ZAŁĄCZNIK DO KONTORYSU

RZUT PODDASZA skala 1:100

Nazwa rysunku	RZUT PODDASZA		branża	Architektura
Nazwa i adres obiektu	Budynek komunalny działka nr ewid 1450, Jarocin, gm. Jarocin,		nr rys.	08
Inwestor	GMINA JAROCIN Jarocin 159, 37-405 Jarocin		skala	1:100
Projektant	inż. Jan PISKOROWSKI	nr upr. 80/Tbg/85	podpis	[Signature]
Asystent projektanta	inż. Marcin SKRZYPEK	nr upr.	podpis	
			data	czerwiec 2016

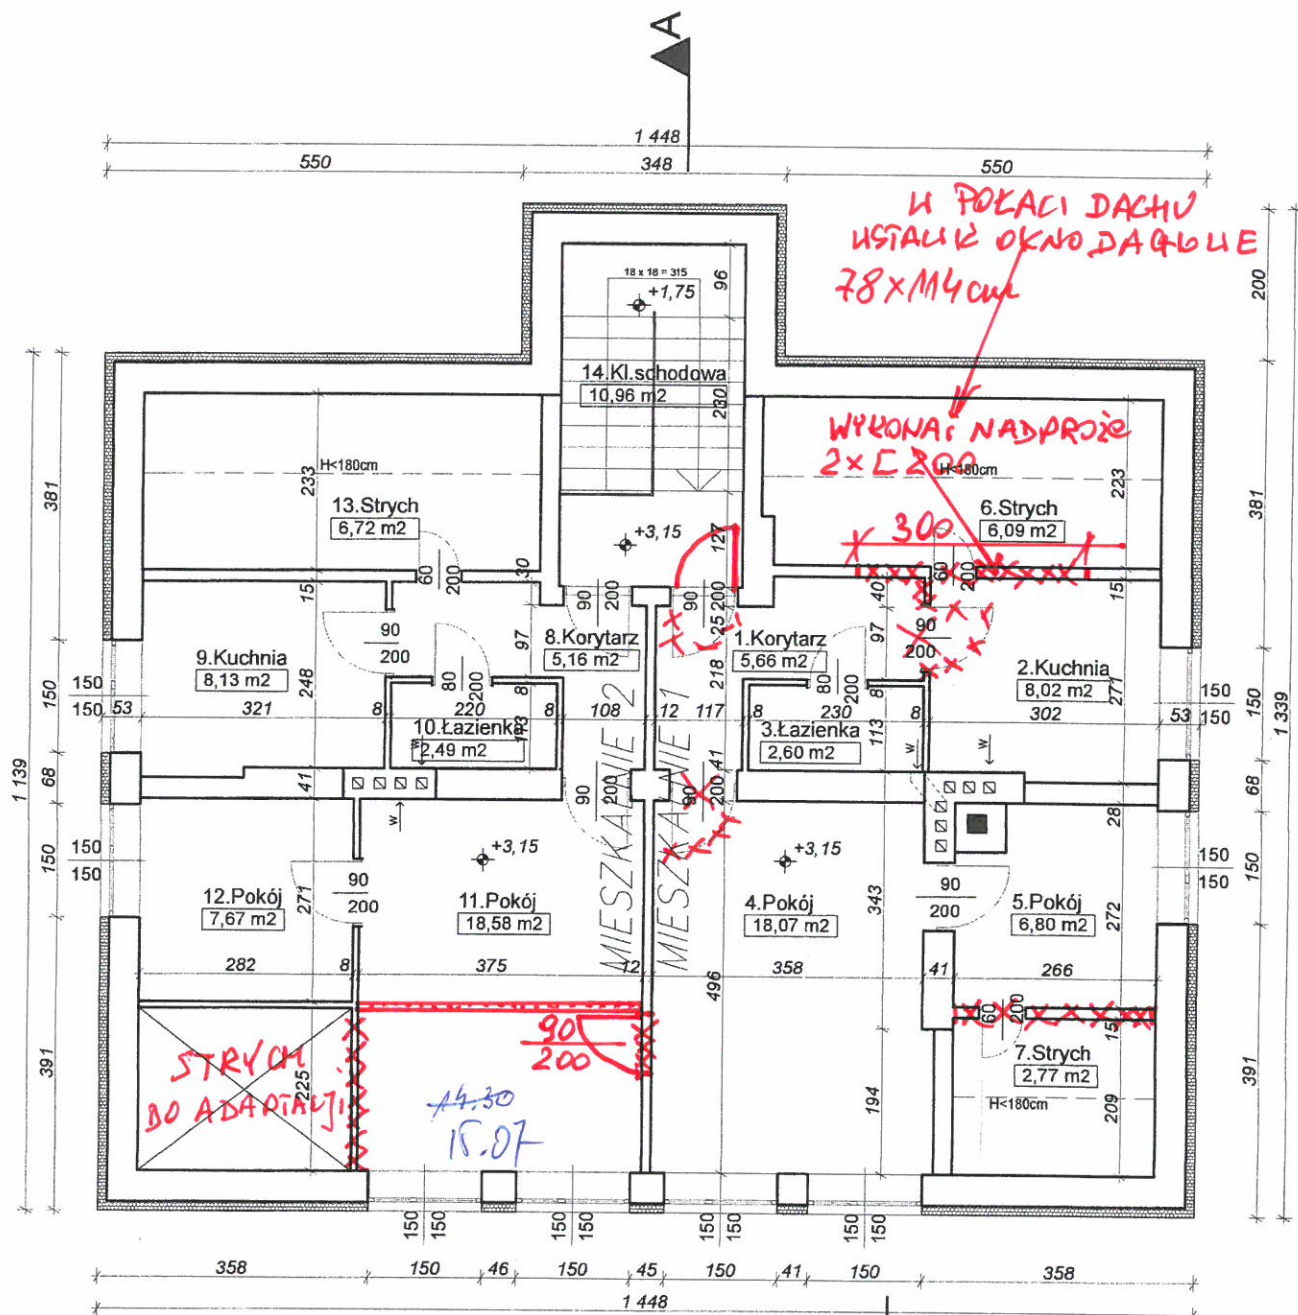
-całkowita wymiana instalacji elektrycznej, wodno kanalizacyjnej i CO - bez osprzętu i białego montażu

Wykonać ze zmianami
nawierzchniami kolorem czerwonym
